# 「阪神間都市計画道路 1.5.8号名神湾岸連絡線事業」

令和3年2月24日協議終了

# 西宮市都市景観条例に基づく計画策定段階協議 (阪神間都市計画道路 1.5.8号名神湾岸連絡線事業)

計画策定段階協議の意見概要（その2）  
（名神湾岸連絡線事業）

### 区間①-1 市街地部:西宮JCT周辺

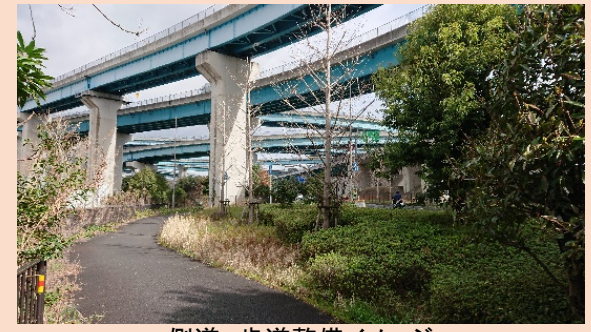
意見の概要及び協議事項	検討結果
① JCT周辺への景観配慮	<ul style="list-style-type: none"> <li>・郊外の自然の中ではなく、市街地の中に整備する JCT であることを念頭に、側道や緑地整備などの景観への配慮が必要であるのではないか。</li> </ul>	<ul style="list-style-type: none"> <li>・兵庫県及び西宮市と連携し、明るく快適な沿道景観の創出に配慮できるよう検討する。</li> </ul>
	<ul style="list-style-type: none"> <li>・高架構造物の投影面積のみを整備範囲とするのは機械的に感じる。維持管理のためのスペースや緩衝帯のスペース等の検討が必要ではないか。</li> </ul>	<ul style="list-style-type: none"> <li>・兵庫県及び西宮市と連携し、潤いのある快適な空間の確保に配慮できるよう検討する。</li> </ul>
	<ul style="list-style-type: none"> <li>・現在の道幅を超えて高架構造物が覆い被さる部分については、側道は最低でも巾 6m は必要ではないか。フォトモンタージュでは敷地側の詳細が不明だが、断面図で建築物（既存又は道路整備後建築されることが想定される規模）と高架道路の高さ及び距離から適切な空間確保について検討するべき。</li> </ul>	<ul style="list-style-type: none"> <li>また、高架部の桁下空間などにおいては、管理及び維持の観点を考慮し、沿道の利用に配慮できるよう検討する。</li> </ul>
② 沿道景観・歩行環境への配慮	<ul style="list-style-type: none"> <li>・JCT 周辺は今後も周辺に住宅が立地する環境であり、周辺で生活する人々はこの高架下の道路を歩くことになるため、歩道の上に道路が架かり暗くなる部分については、できるだけ暗く見えない工夫や夜間の照明についての配慮が必要ではないか。</li> </ul>	<ul style="list-style-type: none"> <li>・兵庫県及び西宮市と連携し、明るく快適な沿道景観の創出に配慮できるよう検討する。</li> </ul>

<ul style="list-style-type: none"> <li>・ピアやランプの高架下も含めた快適な歩道空間を確保する検討が必要である。フェンスで区切られているような閉鎖的空間ではなく、高架下も一体的な緑化空間または歩行空間として積極的に利用するなど、ゆとりある開放的な歩行者空間の形成を検討するべき。</li> </ul>	<ul style="list-style-type: none"> <li>・兵庫県及び西宮市と連携し、管理及び維持の観点を考慮し、潤いのある快適な歩行空間の創出に配慮できるよう検討する。</li> </ul>

意見の概要及び協議事項	検討結果
③ 高架構造物の景観への配慮	<ul style="list-style-type: none"> <li>市街地の中でのランプが幾層にも重なる事例は稀であることから、スケール感、圧迫感を軽減する方策を十分検討すべき。</li> </ul>	<ul style="list-style-type: none"> <li>眺望景観への影響低減に配慮できるような検討する。</li> </ul>
	<ul style="list-style-type: none"> <li>特に高度地区の建築物の高さ制限を超える、あるいは同じ程度の高架構造になる部分については、長大な連続構造体となることを鑑み、近景・中景として十分な配慮が望まれる。</li> </ul>	<ul style="list-style-type: none"> <li>構造設計を踏まえ、眺望景観に配慮した構造物の形式、デザイン、色彩を検討する。</li> </ul>
	<ul style="list-style-type: none"> <li>JCT の高架構造物はできるだけ現状幅員からのみだしを少なくする構造にする検討を行うとともに、桁などの高架構造物の圧迫感を軽減するデザインとするほか、柱形状を可能な限り断面統一（円柱等）するなど指向性がないデザインとし、シンプルで連続性を大事にした滑らかかつ軽やかなデザインの追求が必要ではないか。（少なくとも、この区間は拡大模型を作りながら検討する必要があると考える。）</li> </ul>	
	<ul style="list-style-type: none"> <li>JCT 部分に防音壁（遮音壁）を設置する場合は、一体的でかつ軽く見せられるような工夫を行うなどデザインのおさめ方に配慮が必要ではないか。JCT 全体としてのシルエットも考慮する必要があると考える。</li> </ul>

- 兵庫県及び西宮市と連携し、明るく快適な沿道景観の創出に配慮できるよう検討する。
- 兵庫県及び西宮市と連携し、潤いのある快適な空間の確保に配慮できるよう検討する。また、高架部の桁下空間などにおいては、管理及び維持の観点を考慮し、沿道の利用に配慮できるよう検討する。

- 構造物(附属物含む)の形式(形状)・デザイン・色彩を周辺環境(既存道路含む)に配慮しながら事業実施段階において検討する。
- 兵庫県及び西宮市と連携し、良好な夜間景観に配慮した照明計画を事業実施段階において検討する。
- 兵庫県及び西宮市と連携し、街路樹などの緑量維持による潤いのある歩行空間の整備を事業実施段階において検討する。

### 区間①-2 市街地部：直線部

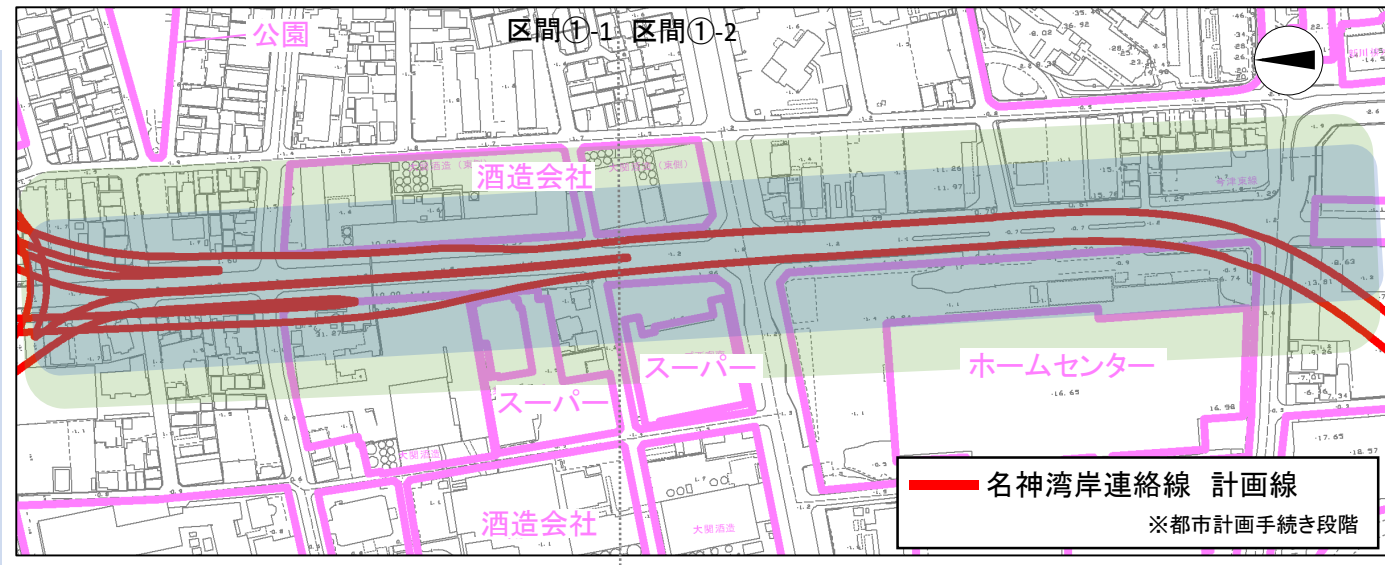
意見の概要及び協議事項	検討結果
① 沿道景観・歩行環境への配慮	<ul style="list-style-type: none"> <li>・ 県道、市道の管理区分にとらわれることなく、区間①-1 との道路空間（歩道、街路樹）の一体性、連続性の確保が必要ではないか。</li> <li>・ 柱脚の配置される中央分離帯にもヘデラ等の植栽を検討すべきである。</li> </ul>	<ul style="list-style-type: none"> <li>・ 兵庫県及び西宮市と連携し、管理及び維持の観点を考慮し、連続的で潤いのある快適な沿道空間の創出に配慮できるよう検討する。</li> </ul>
② 高架構造物の景観への配慮	<ul style="list-style-type: none"> <li>・ 現状の景観は空が広く見えて両側沿道が一体的になっていたが、構造体の桁裏が歩行者の視界を大きく占める位置にくるため、桁裏への覆いをかけることや汚れへの対策を検討すべき。</li> <li>・ 臨港線からの見え方についても「連続性」「一体性」「軽やかさ」を念頭に検討すべきである。</li> </ul>	<ul style="list-style-type: none"> <li>・ 眺望景観への影響低減に配慮できるよう検討する。</li> <li>・ 構造設計を踏まえ、管理及び維持の観点を考慮し、眺望景観に配慮した構造物の形式、デザイン、色彩を検討する。</li> </ul>

**配慮事項**  
 ・兵庫県及び西宮市と連携し、管理及び維持の観点を考慮し、連続的で潤いのある快適な沿道空間の創出に配慮できるよう検討する。

**方策**  
 ・兵庫県及び西宮市と連携し、側道や歩行空間の整備を事業実施段階において検討する。  
 ・構造物(附属物含む)の形式(形状)・デザイン・色彩を周辺環境に配慮しながら事業実施段階において検討する。

区間②  
グラウンド部

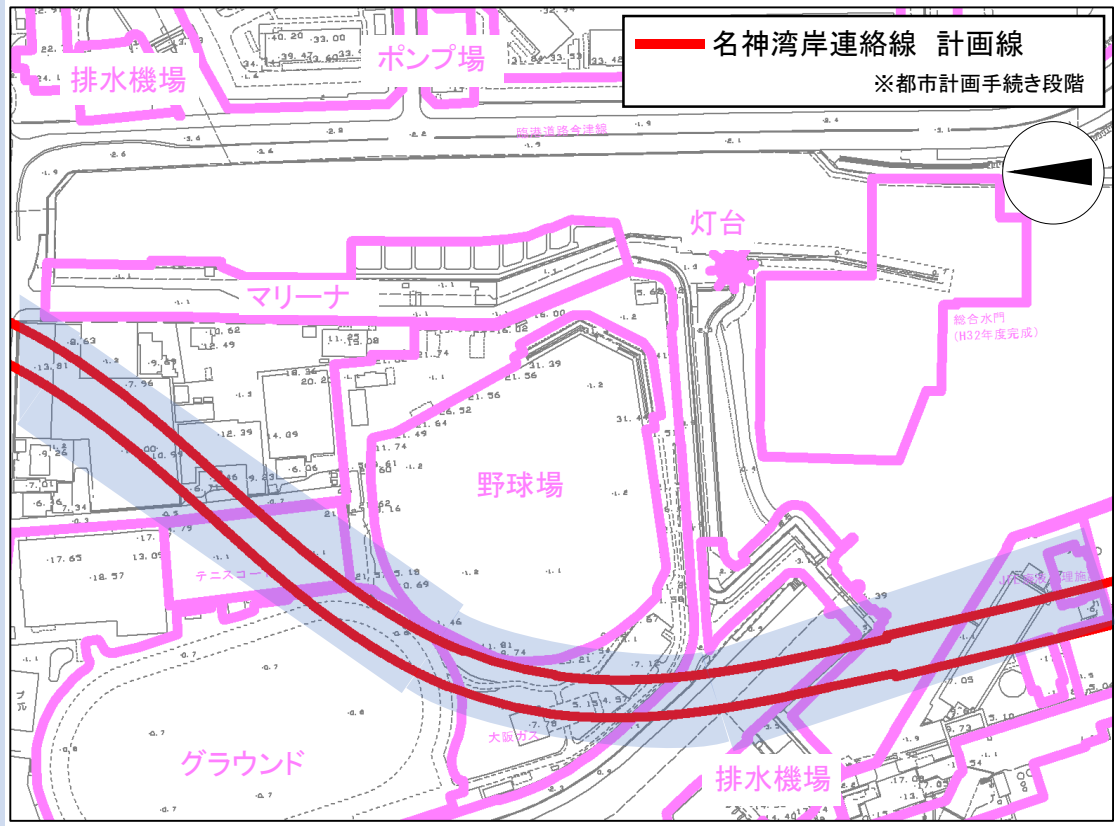
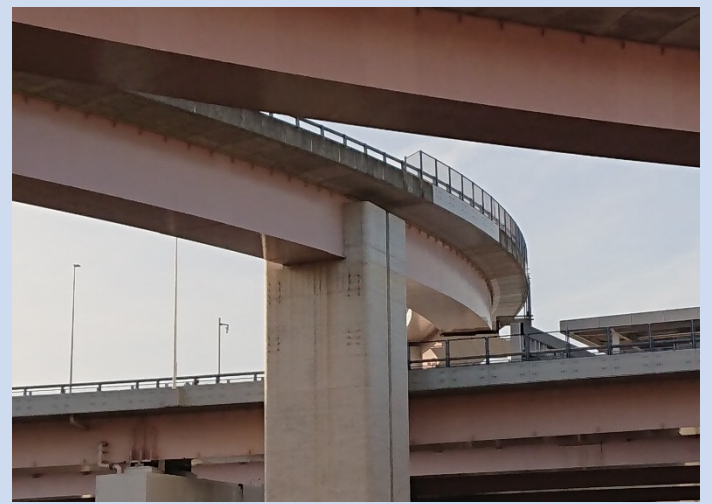
意見の概要及び協議事項	検討結果
① 遠景として的高架構造物の景観への配慮	<ul style="list-style-type: none"> <li>・ 橋梁へと構造が変わる部分は、最も視線が集まる場所であるため、当該変化が唐突にならないような工夫や配慮検討すべき。橋桁を更に陸側に食い込ませることも考えてはどうか。</li> <li>・ 水門・排水機場の計画もフォトモンタージュに加えるなど、より良いランドマークとなるように見え方の検証をするべき。</li> </ul>	<ul style="list-style-type: none"> <li>・ 眺望景観への影響低減に配慮できるよう検討する。</li> <li>・ 構造設計を踏まえ、管理及び維持の観点を考慮し、眺望景観に配慮した構造物の形式、デザイン、色彩を検討する。</li> </ul>

**配慮事項**  
・眺望景観への影響低減に配慮できるよう検討する。  
・構造物設計を踏まえ、管理及び維持の観点から、眺望景観に配慮した構造物の形式、デザイン、色彩を検討する。

**方策**  
・構造物(附属物含む)の形式(形状)・デザイン・色彩を周辺環境に配慮しながら事業実施段階において検討する。

### 区間③ 海上部

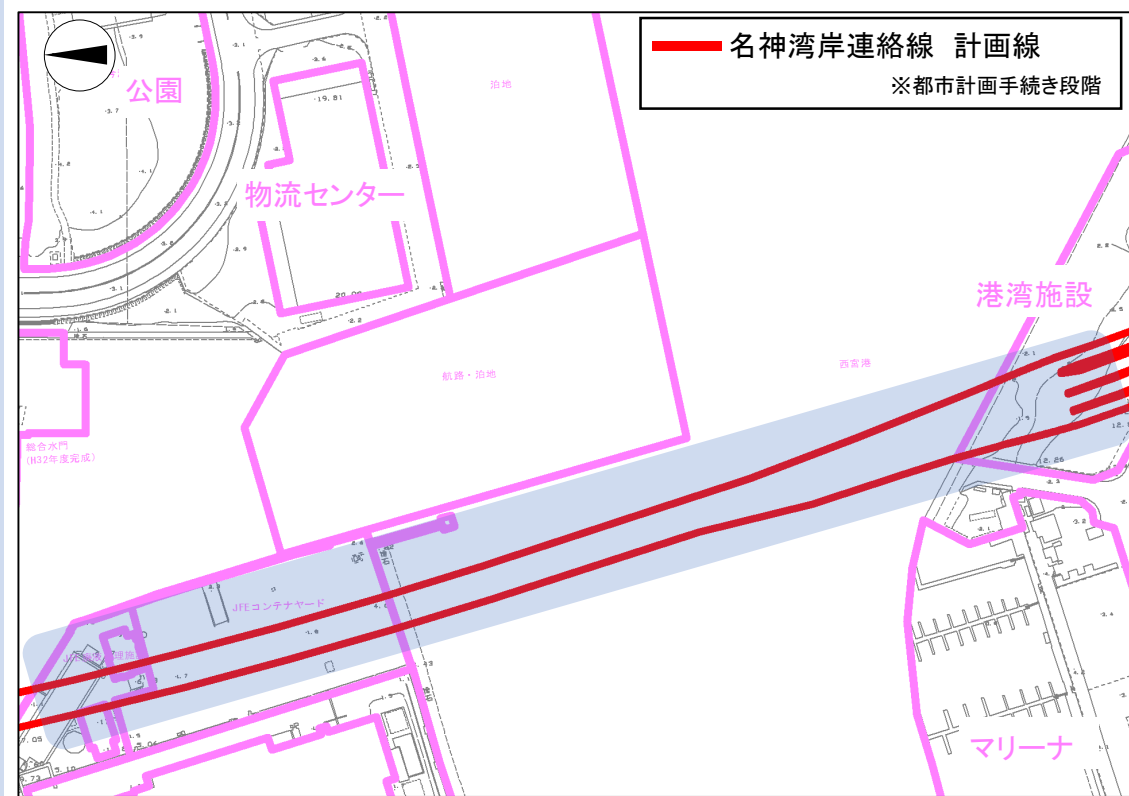
意見の概要及び協議事項	検討結果
①遠景としての高架構造物の景観への配慮	<ul style="list-style-type: none"> <li>・視点場をどこに設定し、そこからどのように見えるのか十分に検証し、目立たせるのか周囲に馴染ませるのか、を検討するべきである。</li> </ul>	<ul style="list-style-type: none"> <li>・主要な眺望点から海辺の風景と街並み、六甲山系等の景観資源との調和に配慮できるよう検討する。</li> </ul>
	<ul style="list-style-type: none"> <li>・既存の橋も含めた見え方を念頭に構造等を検討するべき。</li> </ul>	
	<ul style="list-style-type: none"> <li>・背景となる山や海との調和、より良いランドマークとするべく通常の斜張橋以外にも主塔を一本にする、上部でまとめる、傾けるなど新しい橋梁に洗練、挑戦することも可能であり、新たな港の景観創造への可能性も広がる部分であることから、タブーを設けずに様々な案を検討しデザインを決定するべきである。</li> </ul>

**配慮事項**  
・主要な眺望点から海辺の風景と街並み、六甲山系等の景観資源との調和に配慮できるよう検討する。

**方策**  
・構造物(附属物含む)の形式(形状)・デザイン・色彩を周辺環境に配慮しながら事業実施段階において検討する。

### 区間④ 埋め立て部：西宮浜JCT周辺

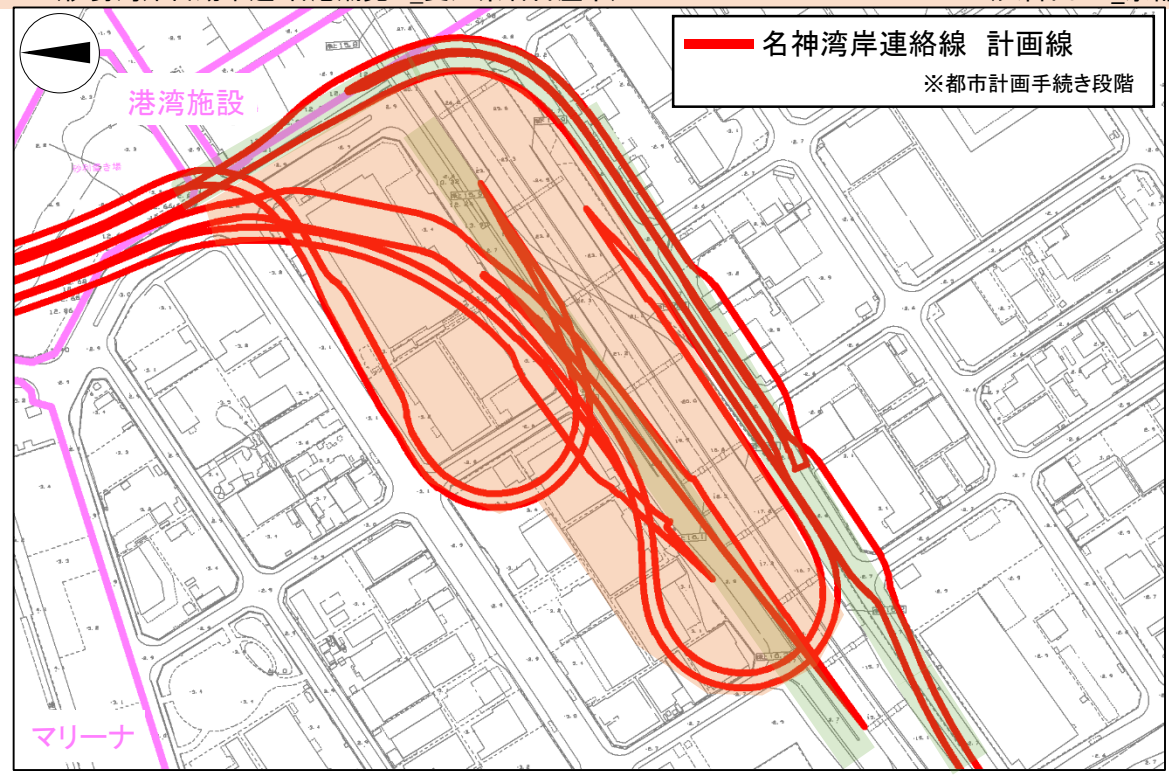
意見の概要及び協議事項	検討結果
① 遠景としての高架構造物の景観への配慮	<ul style="list-style-type: none"> <li>・ JCT 全体として道路軌跡が持つ曲線美を迫及すると良いのではないかな。</li> </ul>	<ul style="list-style-type: none"> <li>・ 眺望景観への影響を低減しつつ、構造設計を踏まえ、構造物の美しさ、快適な走行性に配慮できるよう検討する。</li> </ul>
	<ul style="list-style-type: none"> <li>・ 西宮浜 JCT 周辺は、ドライバーの目線にも着目して、ゲートとしての分かりやすさにも配慮が必要である。</li> </ul>	
	<ul style="list-style-type: none"> <li>・ 照明計画は、夜間景観としての視点でも検討するべき。</li> </ul>	<ul style="list-style-type: none"> <li>・ 兵庫県及び西宮市と連携し、明るく潤いのある快適な沿道景観の創出に配慮できるよう検討する。</li> </ul>
② 沿道景観・歩行環境への配慮	<ul style="list-style-type: none"> <li>・ 沿道部分は市街地と同様の配慮が必要と考える。</li> </ul>	<ul style="list-style-type: none"> <li>・ 兵庫県及び西宮市と連携し、管理及び維持の観点を考慮し、明るく潤いのある快適な沿道景観の創出に配慮できるよう検討する。</li> </ul>
	<ul style="list-style-type: none"> <li>・ 緑の間から構造物を望むことは良好な景観の創出となるため、工事中の街路樹伐採箇所は整備後も同規模の高木を復旧するべきではないかな。</li> </ul>	
	<ul style="list-style-type: none"> <li>・ 一般道から高速道路に上がっていく下部空間は、暗く陰湿な空間にならないように配慮が必要ではないかな。</li> </ul>

<ul style="list-style-type: none"> <li>・ ループ内側について、敷地利用しない（建築せず空き地のままなど）場合は植栽帯として整備するなどの検討をするべき。</li> </ul>	
	<ul style="list-style-type: none"> <li>・ 照明計画は、夜間景観としての視点でも検討するべき。</li> </ul>

- ・眺望景観への影響を低減しつつ、構造設計を踏まえ、構造物の美しさ、快適な走行性に配慮できるよう検討する。
- ・兵庫県及び西宮市と連携し、明るく潤いのある快適な沿道景観の創出に配慮できるよう検討する。

- ・構造物(附属物含む)の形式(形状)・デザイン・色彩を周辺環境(既存道路含む)に配慮しながら事業実施段階において検討する。
- ・兵庫県及び西宮市と連携し、良好な夜間景観に配慮した照明計画を事業実施段階において検討する。
- ・兵庫県及び西宮市と連携し、街路樹などの緑量維持による潤いのある歩行空間の整備を事業実施段階において検討する。
